ロック&リリース(LR) レバーの形状変更のお知らせ

ピッチ 3.5mm LR バージョン

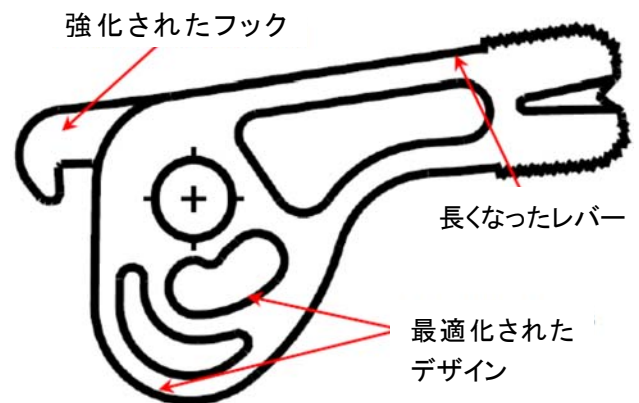
レバー部がコネクタ本体から、はみ出さない構造で、限られたスペースをでも、隣接したコネクタと干渉しません。
また、コネクタの接続時には、押し込むだけで自動的に固定のためのフックが掛かるようになりました。

- コンパクトデザインで省スペース化に貢献します
- 差し込むだけで自動ロック、抜けを防止します
- レバーが長くなり、より“てこの原理”が作用します
- リリースをよりスムーズに行えるように基板側との接触部のデザインを最適化しています
- 基板側プラグ: SL-SMT 3.50/././90RF をご使用ください

BL 3.50/./180LR(旧タイプ)

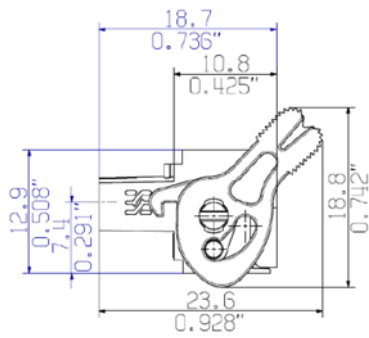
この度、プリント基板用コネクタの抜け防止、および引抜きに便利なロック&リリース(LR)レバーが、より機能的、より使い易いデザインに変更される事となりました。この変更に伴い、従来製品を廃止し、新しく品番を作成いたしました。
